SERVICE INFO – INA 0061

Moniurahinnan kiristimet 531 0037 10 ja 531 0353 10 korvataan uudella, INA tuotenro 531 0241 10

Kuva 1: Havaintokuva kiristimistä sekä niiden eroavaisuudet

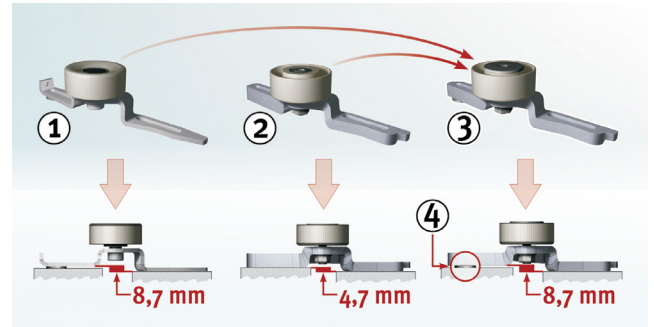
Moniurahinnan kiristimet tuotenumeroilla 531 0037 10 ja 531 0353 10 ovat poistuneet valikoimasta; molemmat korvataan tuotenumerolla 531 0241 10.

Citroen ja Peugeot ovat tehneet kyseisen tuotemuutoksen. INA soveltuvuus on täysin alkuperäistä vastaava.

Aluslevy (prikka, kohta 4) varmistaa oikean asennuskorkeuden ja sen paksuus on 4 mm - sisältyy tuotenroon: 531 0241 10.
